Informe de Auditoría Técnica EIC-Lanamme-INF-1581-2022: Evaluación de la gestión de calidad de los materiales colocados en el proyecto Lote 1 de las Obras impostergables (OBIS) del Fideicomiso Corredor Vial San José – San Ramón y sus radiales. Materiales: Base estabilizada, concreto y emulsión asfáltica.

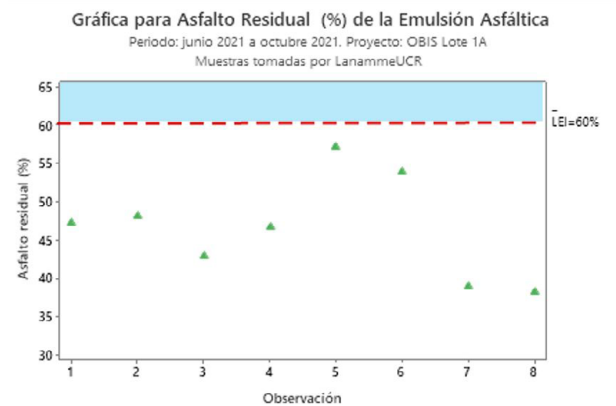
Respecto a la emulsión asfáltica empleada en el proyecto, y que fue muestreada por el LanammeUCR se evidenciaron incumplimientos relacionados con los parámetros de calidad denominados: estabilidad al almacenamiento, viscosidad, tamaño de partícula malla 20 y asfalto residual. Además, se constató que la Supervisora no verificó el tiempo transcurrido entre la fecha de producción de la emulsión asfáltica indicada en el certificado de RECOPE y la fecha de colocación del material en el proceso constructivo de la estructura de pavimento, lo cual incidió en la colocación de un material con incumplimientos de los parámetros de calidad.

- A la UAP y a la Supervisión garantizar el cumplimiento de las propiedades de calidad solicitadas en la sección Emulsión Asfáltica 702.03 de las normas y especificaciones del proyecto en el momento de la aplicación del producto.

- A la UAP y la Supervisión contrastar las fechas de los certificados de producción, el periodo de almacenamiento (y condiciones) y la fecha de aplicación de la emulsión asfáltica con el fin de verificar que el periodo de almacenamiento no haya excedido los periodos de almacenamiento recomendados por RECOPE. En caso de exceder el periodo indicado solicitar los ensayos de calidad que hagan constar que el material se ajusta a las especificaciones solicitadas.

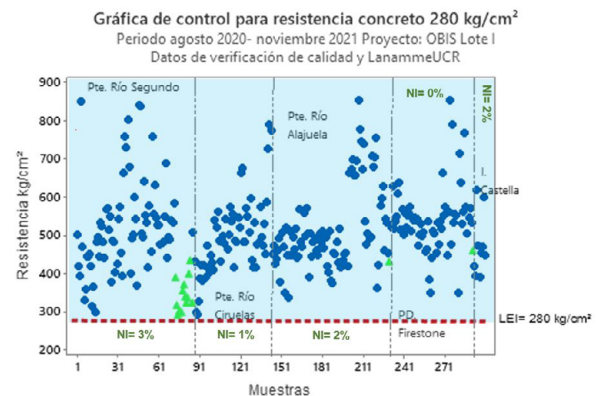
Por último, en relación con el concreto colocado en el proyecto, se identificó el cumplimiento de la resistencia mínima especificada en los planos y especificaciones para los concretos estructurales de 210 kg/cm², 280 kg/cm² y 450 kg/cm². No obstante, se identificaron algunos incumplimientos relacionados con el parámetro de asentamiento del concreto fresco para los diferentes tipos de concreto colocados en el proyecto.

- Establecer mecanismos para reducir la variabilidad del asentamiento del concreto y garantizar que este parámetro se encuentra dentro de un rango aceptable, de manera que no se afecte la trabajabilidad del concreto ni su acabado.
